Naše značka:
8470/16/OVP/Z

Věc: územní studie zastavitelné plochy Z69 a navazujících ploch v k.ú.Klokočov u Příbora

**okres: Nový Jičín
k.ú.: Klokočov u Příbora, Skotnice**

Situace: 1/1
8470/16/OVP/Z

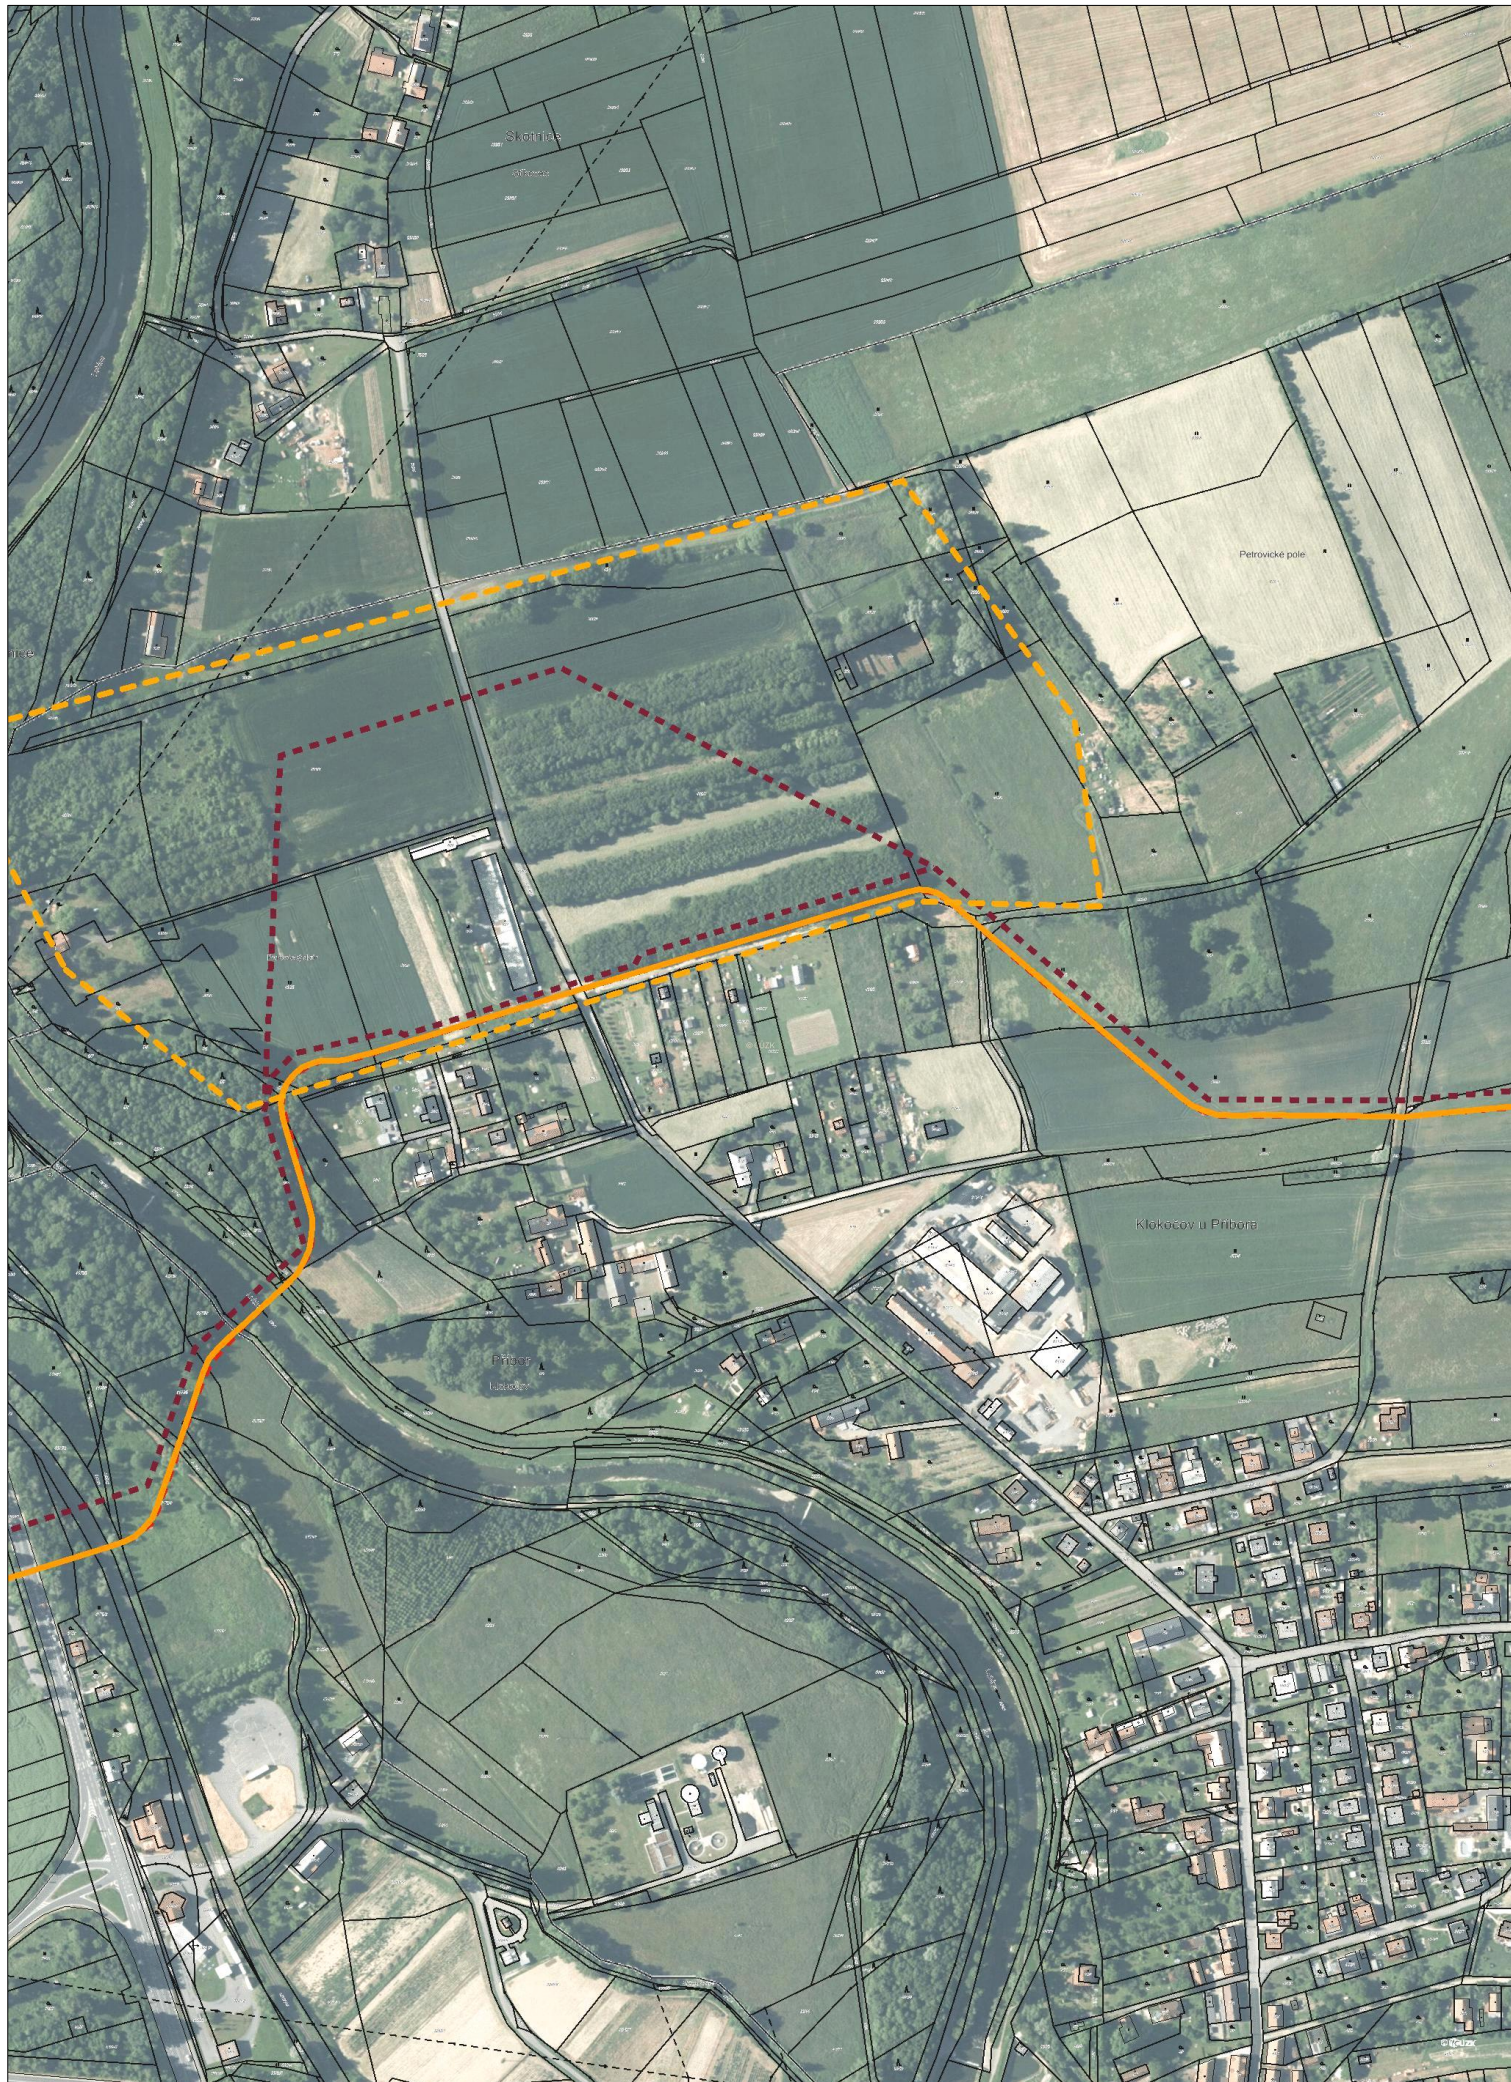
4. Z pohledu plánovaného plynovodu DN 900 Libhošť - Třanovice:
Územní studie bude realizována v jednotlivých dílčích etapách různého rozsahu
Jednotlivé etapy budou při dalším, detailnějším rozpracování zaslány společnosti NET4GAS k připomínkám, jedná se především o plochu F (dětské hřiště) a plochy J (jiný typ ubytování), které jsou v současné podobě v kolizní pozici s koridorem pro plánovaný plynovod a tudíž nepřijatelné. Avšak s ohledem na jejich dočasnost mohou být povoleny do doby realizace plánovaného plynovodu.
V případě požadavku na stavby s životností delší než doba do výstavby plánovaného plynovodu, budou v další fázi projektu zastavitelné plochy stavenovány podmínky pro jejich realizaci (odstupové vzdálenosti ploch pro dočasné ubytování, korekce plochy pro dětské hřiště od plynovodu západním směrem)
Nutno zkoordinovat s požadavky ochrany před stávajícím plynovodem DN 500 (plocha pro dětské hřiště).

5. K plánované výsadbě stromů a porostů:
 - Nad plynovodem musí zůstat volný neosázený pruh šířky min. 2 m na obě strany od půdorysu plynovodu.
 - Neosázený pruh nesmí být využíván jako cesta pro mechanismy s celkovou hmotností nad 3,5 t.

- Pojezdy a přejezdy mechanismů jsou možné pouze přes zpevněné plochy.
6. Stavba oplocení:
 - V případě výstavby oplocení musí být plotové sloupky umístěny min. 2 m kolmé vzdálenosti od půdorysu plynovodu na obě strany (předložit projektovou dokumentaci s umístěním plotových sloupů k odsouhlasení při vytyčení pracovním Provozní oblasti).

- Oplocení v souběhu s plynovodem musí být umístěno minimálně 10 m od půdorysu plynovodu.
 - Do oploceného prostoru musí být umožněn kdykoliv vstup zaměstnancům NET4GAS, s.r.o. zajišťujících

7. K záměru výstavby dětského hřiště - označení písmenem F Vám sdělujeme, že požadujeme jeho umístění min. 50 m od stávajícího VTL plynovodu.
8. V případě nedodržení podmínek našeho vyjádření se Vaší činností dopouštíte přestupku/správního deliktu dle energetického zákona.
9. **Toto vyjádření má pouze informativní charakter a není podkladem pro vydání územního rozhodnutí.**
